**Uczestnicy postępowania
prowadzonego w trybie przetargu nieograniczonego
na dostawę stacjonarnego aparatu RTG w ramach projektu POPI**

WYJAŚNIENIE TREŚCI SPECYFIKACJI WARUNKÓW ZAMÓWIENIA

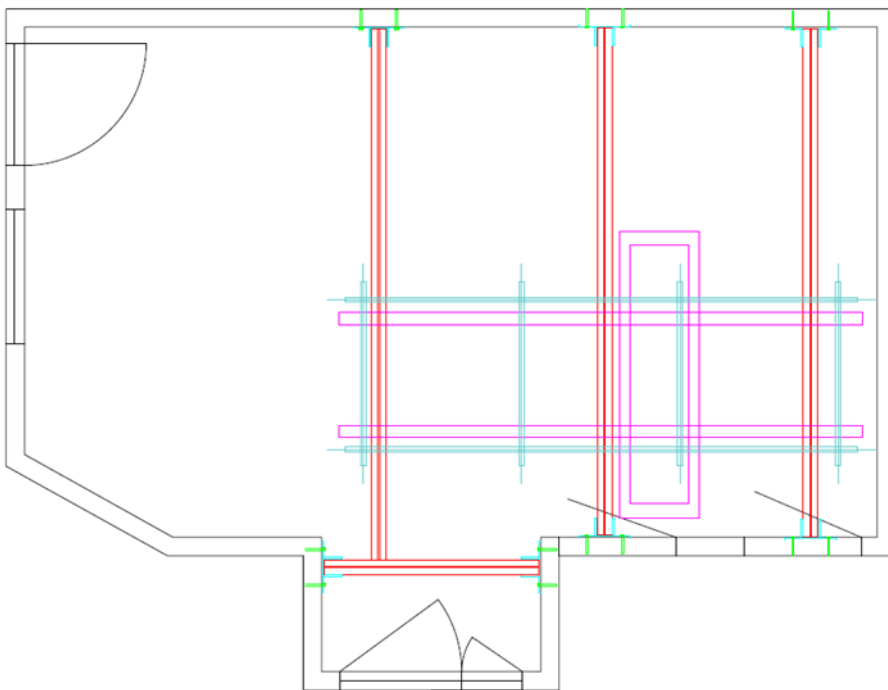
Czy w przypadku konieczności wykonania zawieszenia sufitowego, a mając na względzie informację o słabej nośności stropu, czy Zamawiający dopuszcza możliwość wykonania konstrukcji pośredniej umożliwiającej przeniesienie obciążenia na ściany pionowe?

Konstrukcja miała być wykonana w przestrzeni nad sufitowej z gotowych dwuteowników zakotwionych bezpośrednio do muru budynku i ściany wydzielającej pomieszczenie badań z korytarzem.

Prosimy o opinię czy wskazane powyżej prace, zdaniem Inwestora wymagają ustaleń z konserwatorem zabytków?

Czy ze względu na konieczność wykonania projektu konstrukcji, ustaleń branżowych jak i samej realizacji konstrukcji, Zamawiający dopuszcza wydłużenie terminu realizacji do końca 2023 roku?

Poniżej koncepcja wykonania konstrukcji.

Zamawiający w przypadku rozwiązań bazujących na zawieszeniu urządzenia wymaga od Wykonawcy przedstawienia całościowego tj projektowego rozwiązania technicznego instalacji, montażu urządzenia uwzględniającego m.in. możliwości techniczne obiektu, instalacje i infrastrukturę istniejącą. Zakładając ingerencję w elementy konstrukcyjne, Zamawiający wymaga prowadzenia prac zgodnie z obowiązującymi przepisami tj w szczególności w zakresie

przewodzenia prac w budynku objętym ochroną konserwatorską. W tym przypadku za niezbędne uważamy uzyskanie pozwolenia konserwatorskiego.

Zamawiający nie dopuszcza wydłużenia terminu realizacji.
